# 福島第一原子力発電所における地すべりの可能性について

## コメント回答

2023年4月25日  
東京電力ホールディングス株式会社

# コメントリスト

②塚原地点 標高段彩傾斜図

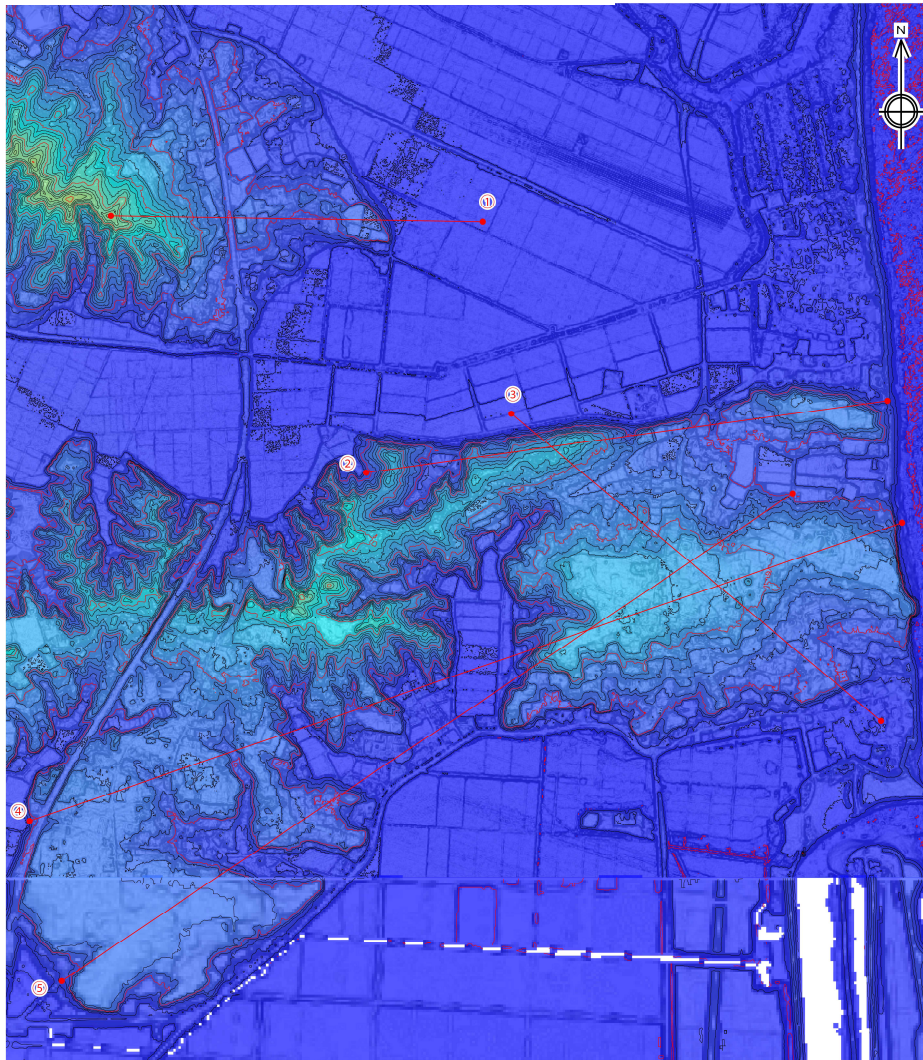
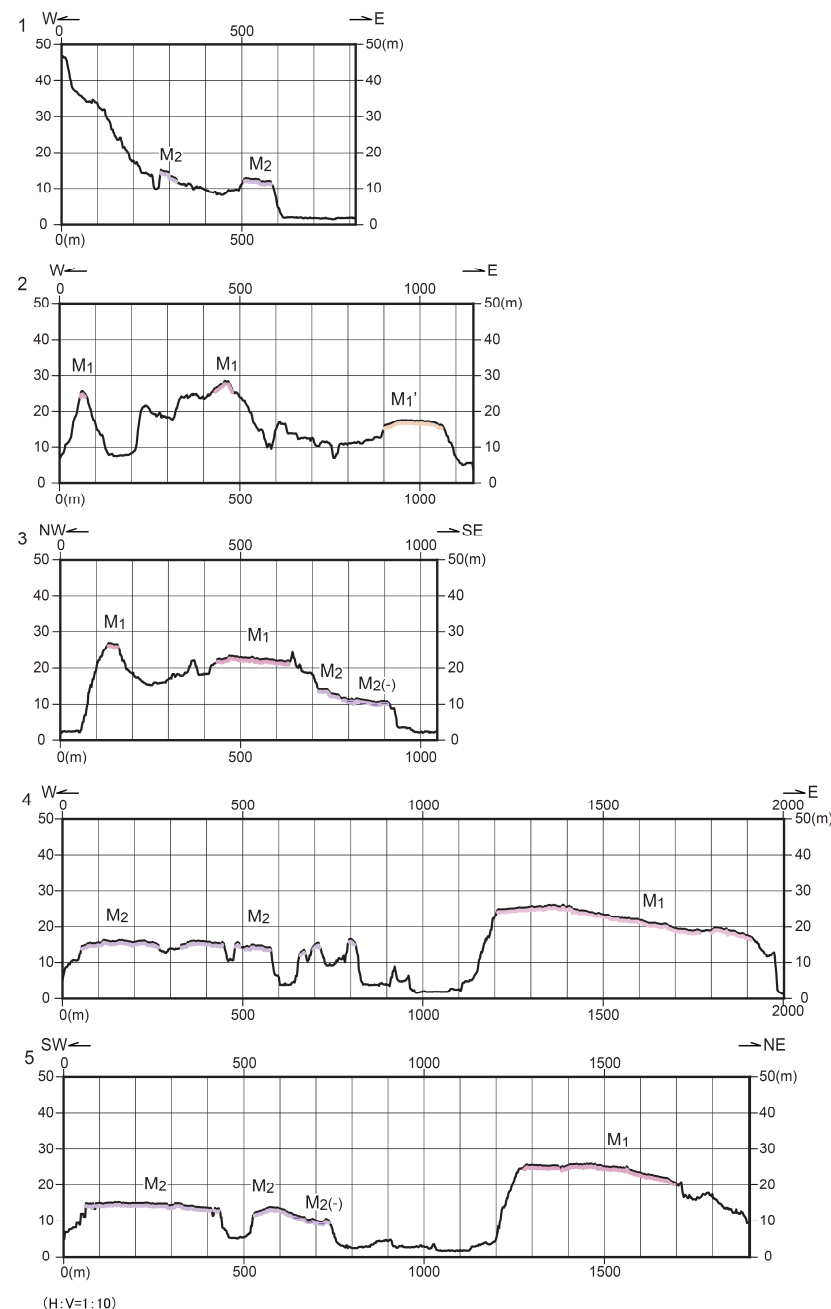
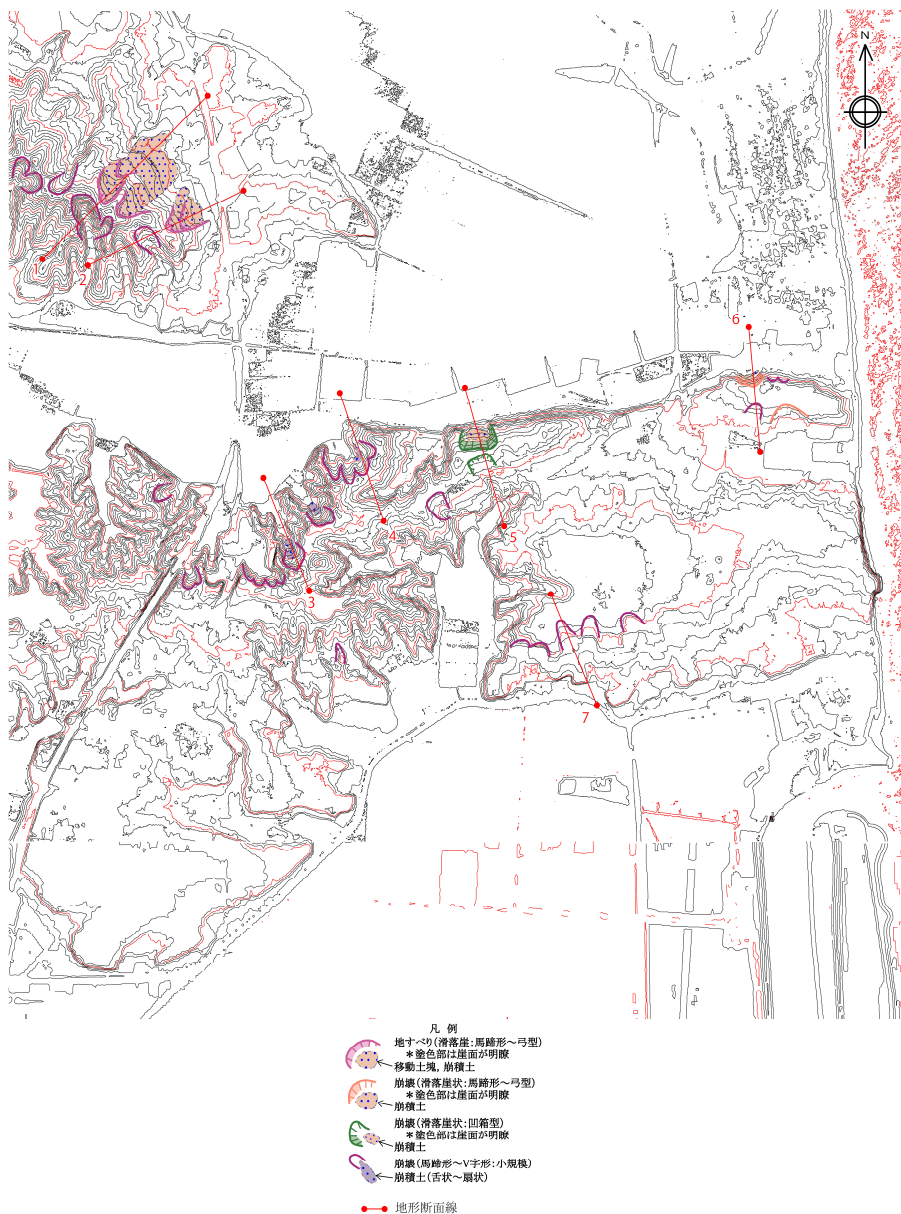
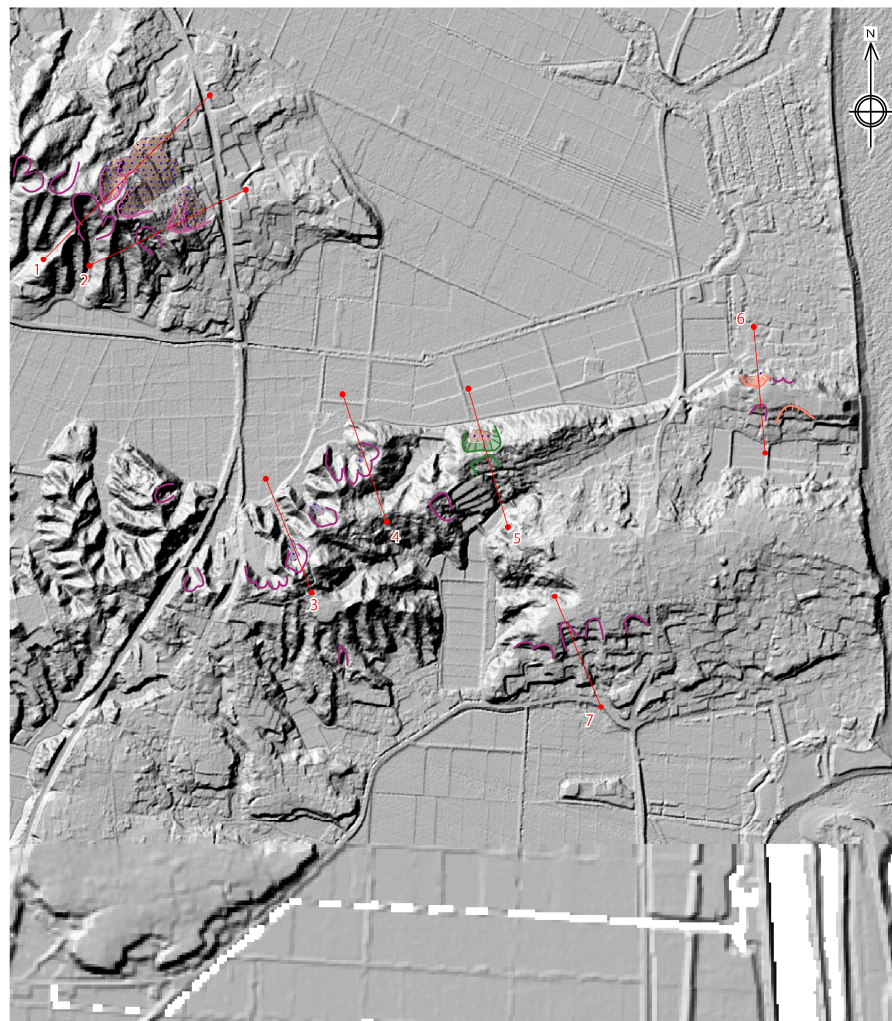
6	2022.12.7 技術会合	大規模な地すべり跡が見られないという東電の見解について、当該検討に資する情報をより充実しうる観点から、同様の地形を有する南相馬市塚原地区・楡葉町下小埜地区についても地形判読を実施すること（規制庁）。	本資料「4.」で説明。
7	2022.12.7 技術会合	重要施設等周辺の斜面安定性に関して、Ss900を用いた検討を実施すること。なお、現在の1Fの特徴を踏まえて、評価対象とする重要施設等を選定すること（規制庁）。	本件（地すべり可能性）とは別途、各耐震重要施設への周辺斜面による波及影響として検討する。

- 小高川の河口付近の北側（左岸側）に海岸に面して平坦面の高い丘状を呈するM1段丘面，その南側の低位にM2段丘面が判読される（断面3）。M1段丘面とM2段丘面には明瞭な高低差がある。
- その西方上流側にも連続してM2段丘面が判読され（断面4, 5），M1段丘面とM2段丘面は，形成時代の異なる段丘面と判断され，海岸部では8～6mの比高の段丘崖によって境される。
- 「原町及び大甕」（通商産業省工業技術院地質調査所，1990）では，同地域にtm1, Tm2, t11段丘面を判読しており，M1, M1'がtm1に，M2がtm2におおよそ対応している。

- 地すべりや崩壊が認められるが、いずれも小規模である。
- 判読した小規模な地すべりはM1段丘面を起点としたものではなく、福島第一原子力発電所敷地の高台（M1段丘面）下の段丘崖の安定性に影響を及ぼすものではない。
